泊発電所 3号炉

耐津波設計方針に係る指摘事項回答 (漂流物の影響評価)

令和6年4月18日
北海道電力株式会社

表 設計条件として設定する対象漂流物

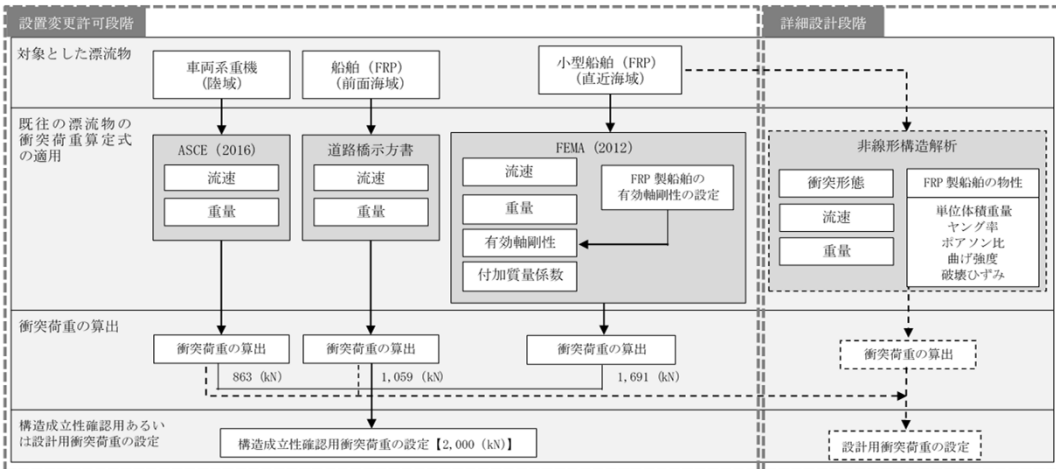
漂流物衝突荷重については、船舶以外の漂流物衝突荷重の評価対象が明らかになっておらず、妥当性を判断できる状況にないことから、基準津波が確定した後、改めて説明すること。また、当該説明に当たっては、船舶の機関部衝突の影響に係る評価方針も併せて説明すること。【第1111回審査会合 防潮堤の設計方針について】

- 取水口及び取水路の通水性に与える影響の評価において防潮堤等に到達する可能性がある漂流物として、「巡視点検車両等」、「車両系重機」及び「直近海域及び前面海域で操業及び航行する漁船」を抽出し、これらのうち最も重量の大きいものを設計条件として設定する。
- 巡視点検車両等及び車両系重機については、気相部開放措置を実施するため漂流することはないが、防潮堤等の近傍で走行及び駐停車するため、滑動により防潮堤等に到達する場合を想定した衝突荷重を設定する。
- 直近海域及び前面海域で操業及び航行する漁船については、航行の不確かさを考慮し、漂流して防潮堤等に衝突した場合を想定した衝突荷重を設定する。
- 船舶の機関部衝突の影響については、詳細設計段階の非線形構造解析において、衝突形態（漂流物の向き、機関部の衝突）の影響を考慮したうえで安全側になる条件を検討し、設計する方針である。

津波防護施設	対象漂流物	
防潮堤 貯留堰	陸域	70t吊りラフタークレーン（重量約41t）※1
	直近海域（防潮堤等から500m以内）	発電所周辺500m以内漁船※2（総トン数4.9t, 排水トン数約15t）
	前面海域（防潮堤等から500m以遠）	発電所周辺500m以遠漁船※2（総トン数19.81t, 排水トン数約60t）

※1：漂流して防潮堤等に到達する可能性はなく、滑動により到達することを想定する。

※2：漁船については、基準津波の流向・流速から津波防護施設へ到達する可能性はないが、設計上は保守的に衝突する場合の影響を考慮した。

図 調査分類B（漁港・市街地における人工構造物）調査範囲

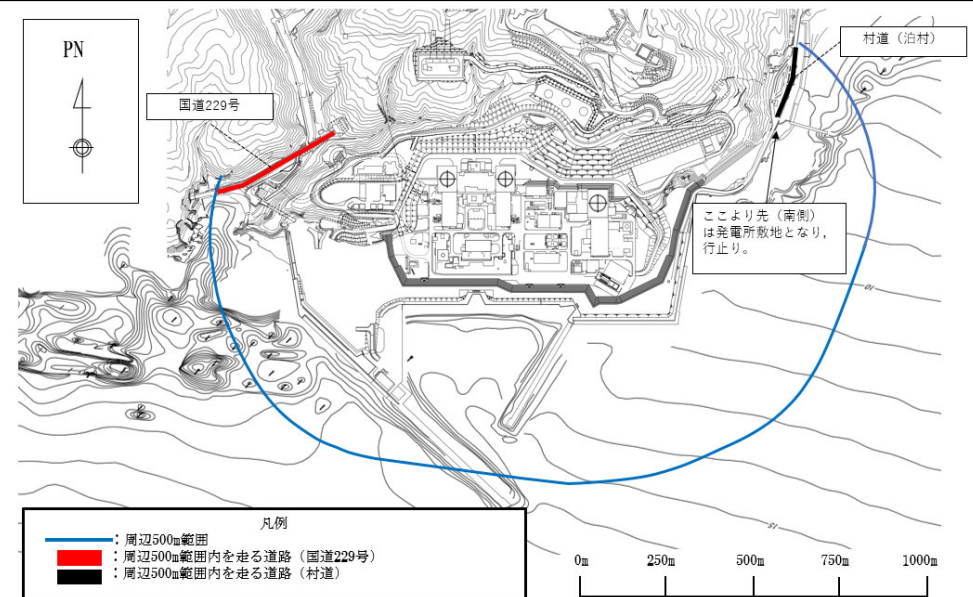
漂流物の影響評価における敷地外の車両の抽出について、現場調査の結果及び地域特性の内容を詳細に示した上で、網羅されていることを説明すること。

- 敷地外の車両の抽出について、調査範囲、調査方法、調査結果、車両の分類・整理結果を示す。
 - 調査範囲は、調査分類B（漁港・市街地における人工構造物）の調査範囲とし、目視による調査に加え、発電所周辺500m範囲内にある国道229号を代表地点として定点撮影による調査を実施した。
 - 泊発電所の地域特性として冬季期間における降雪・積雪がある。冬季期間においては、道路の除雪作業を実施する車両が走行する。
- 次項以降に示す現場調査の結果及び地域特性を踏まえ、網羅的に敷地外の車両抽出を行った。

発電所敷地内における木造建物の配置図

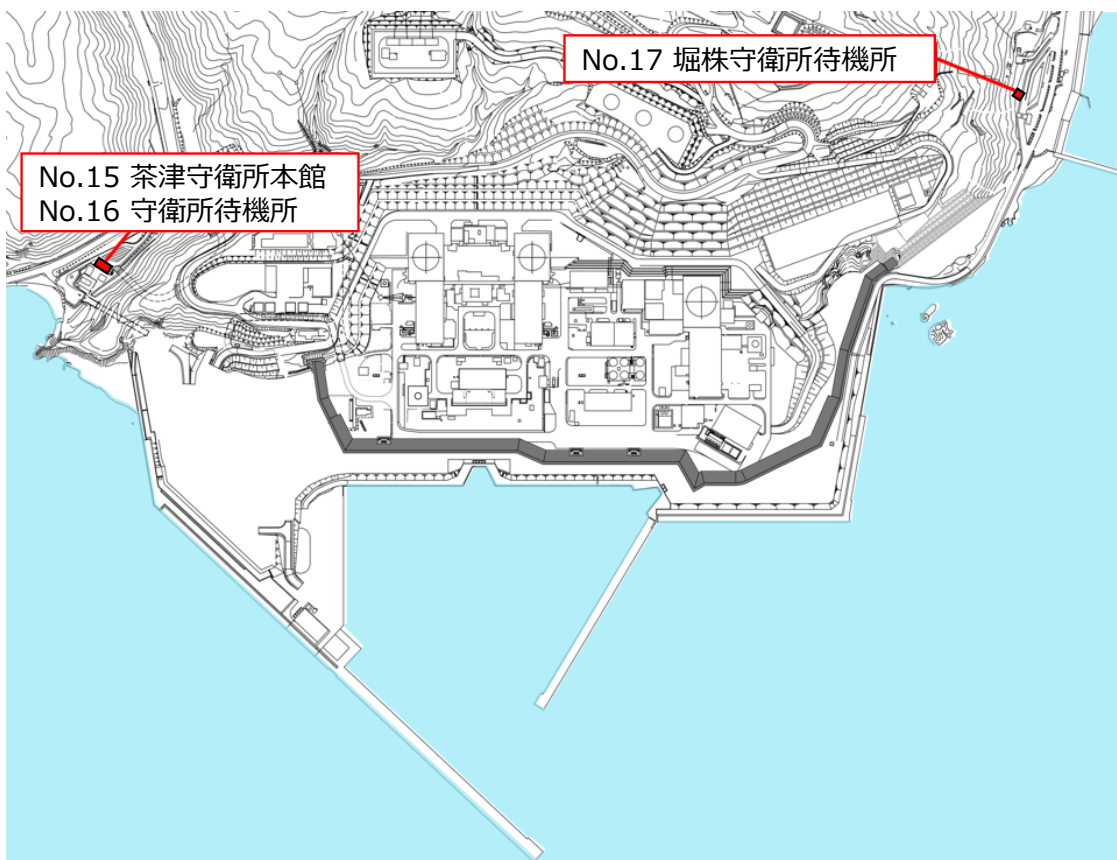
建物の漂流及び滑動の評価について、例えば、2011年東北地方太平洋沖地震に伴う津波の被害実績を踏まえ、敷地内の木造建物が形状を維持したまま漂流又は滑動する可能性を含めて検討するなど、RC造、鉄骨造、木造等の材料及び構造並びに建物の基礎構造の違いを考慮し、地震及び津波による損傷状態を考慮した上で、考え方を説明すること。

○ 発電所敷地内に設置されている木造建物（3 建屋）の設置位置及び基礎構造を以下に示す。

No.15：茶津守衛所本館		建物規模	平屋建て
	構造 / 主な材料	屋根	屋根, 母屋, 天井
		外壁	サイディング, 板張, 軸組
		内壁	ラワンベニヤ
		床	ラワンベニヤ, 根太
		基礎	直接基礎

No.16：守衛所待機所		建物規模	平屋建て
	構造 / 主な材料	屋根	屋根, 母屋, 天井
		外壁	サイディング, 板張, 軸組
		内壁	石膏ボード
		床	板張, ベニヤ, 根太
		基礎	直接基礎

No.17：堀株守衛所待機所		建物規模	平屋建て
	構造 / 主な材料	屋根	屋根, 母屋, 天井
		外壁	サイディング, 板張, 軸組
		内壁	石膏ボード
		床	板張, ベニヤ, 根太
		基礎	直接基礎
